- 1、建设主体: 周映红。
- 2、工程名称: 周映红老宅自建房
- 3、本工程位于云南省楚雄州姚安县, 总用地面积166.59平方米, 拟建建筑为一栋商住一体综合楼建筑, 建筑层数5层, 建筑高度18M, 总建筑面积827.19平方米, 其耐火等级为二级。

周映红自建房建设项目

设计变更对比及结论

## 原设计总平面图

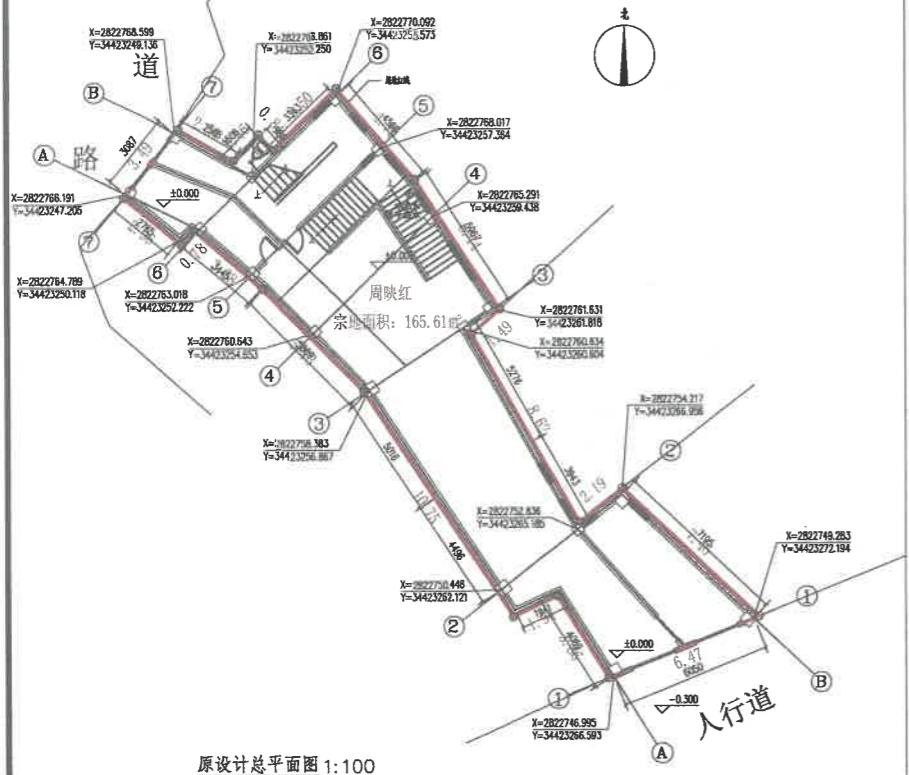
本项目原红线及宗地图因地形及现状杂物影响导致不准确, 现在清理场地后准确测绘获得准确的用地红线、宗地图及建设范围。

原建筑设计所依据红线不准确, 现在根据准确的红线范围重新调整建筑设计以满足相关四界限制。

## 调整后总平面图

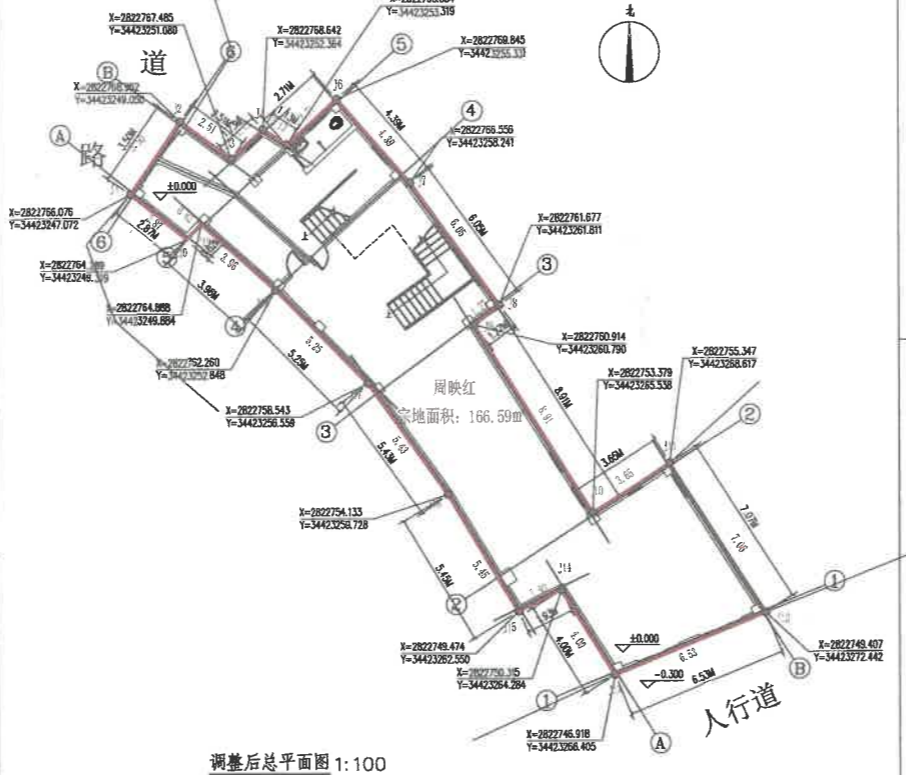
具体调整部分为调整建筑外墙至准确的用地红线内部, 以及建筑内部分割进行微调。
